**ADENDO No. 5**

**TÉRMINOS DE REFERENCIA**

**"PROCESO DE SELECCIÓN DE RONDA COLOMBIA 2010"**

**13 de mayo de 2010**

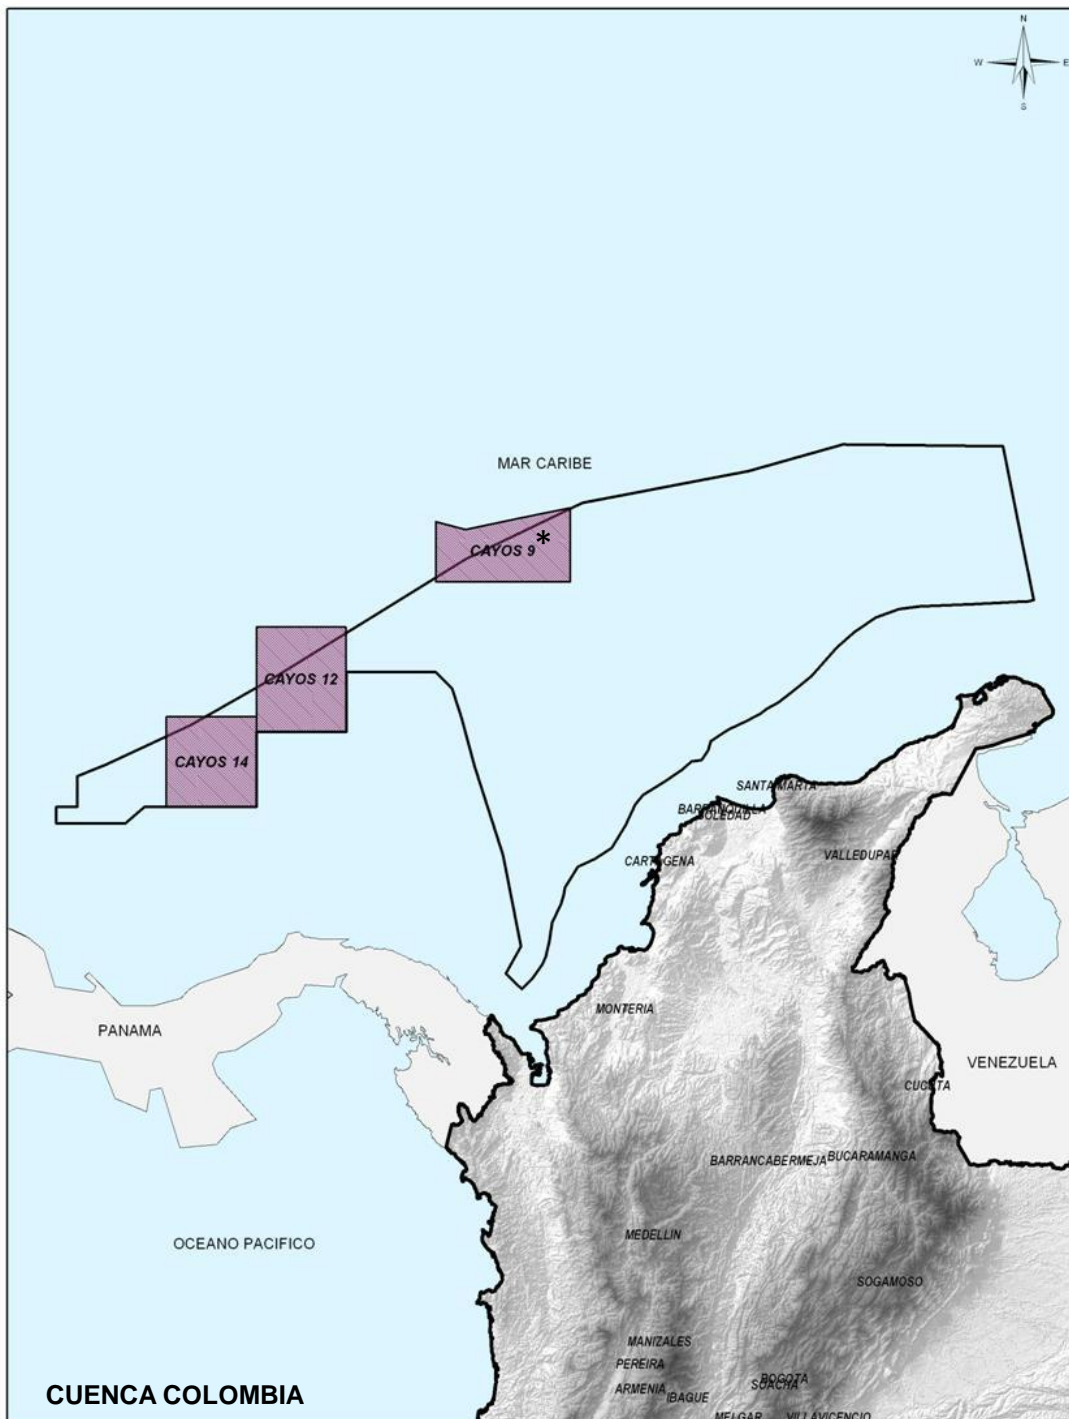
\* Bloque Modificado Límite Norte

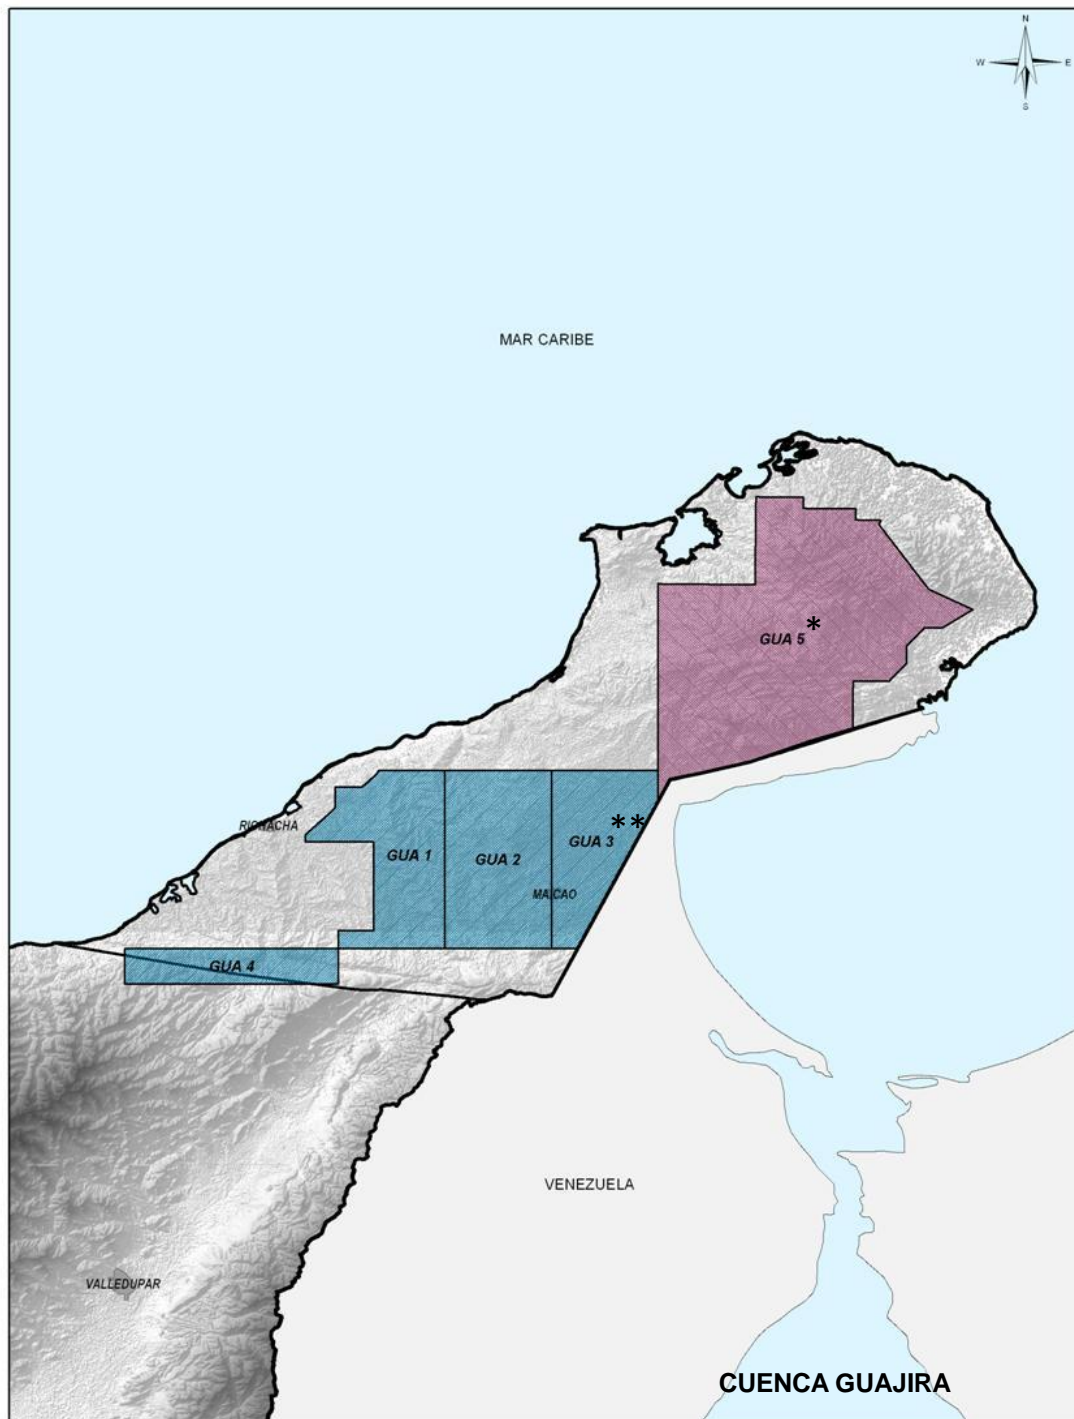
\*Bloque Modificado Límite Sur

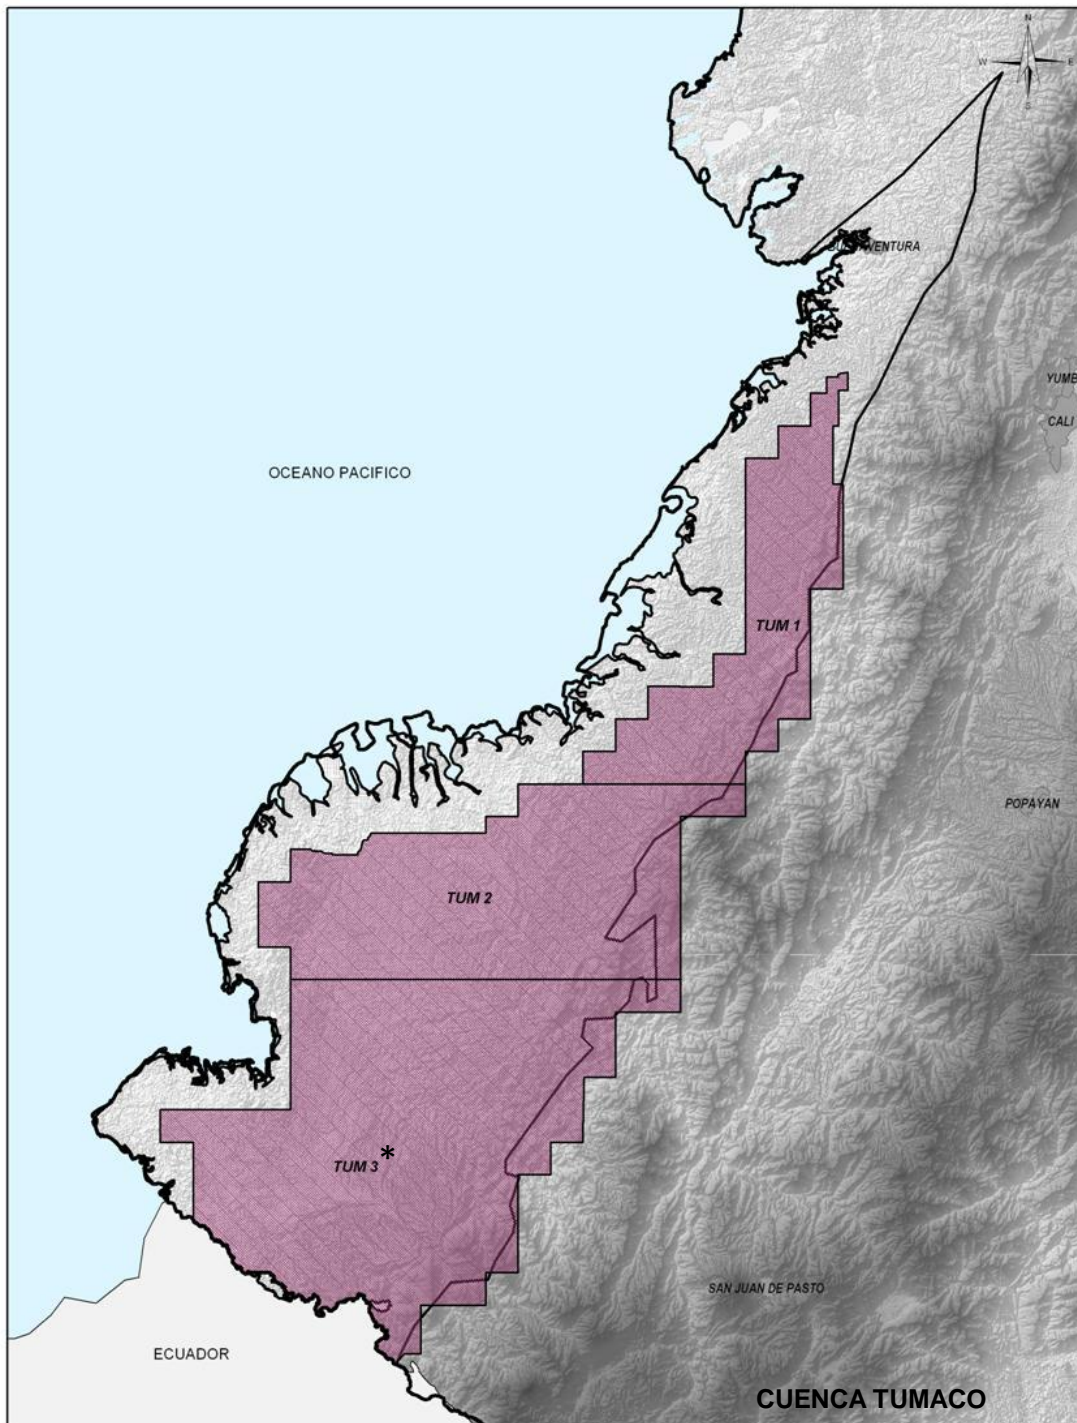
\*\* Bloque Modificado Límite Occidental

\* Bloque Modificado Límite Sur

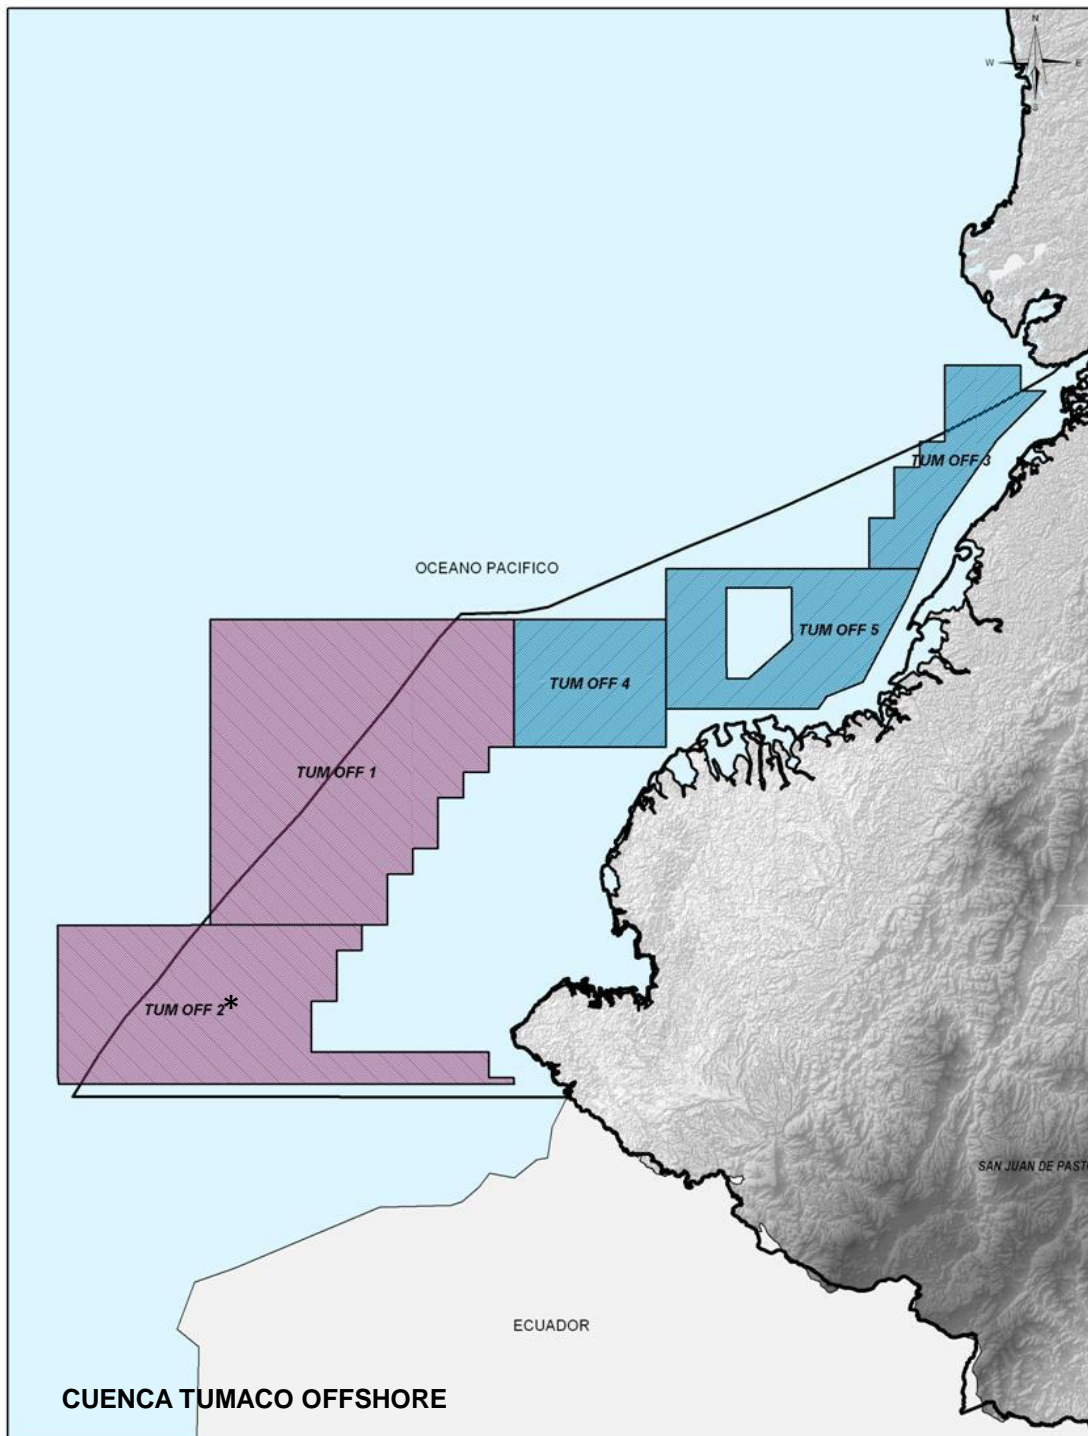
\* Bloque Modificado Límite Sur
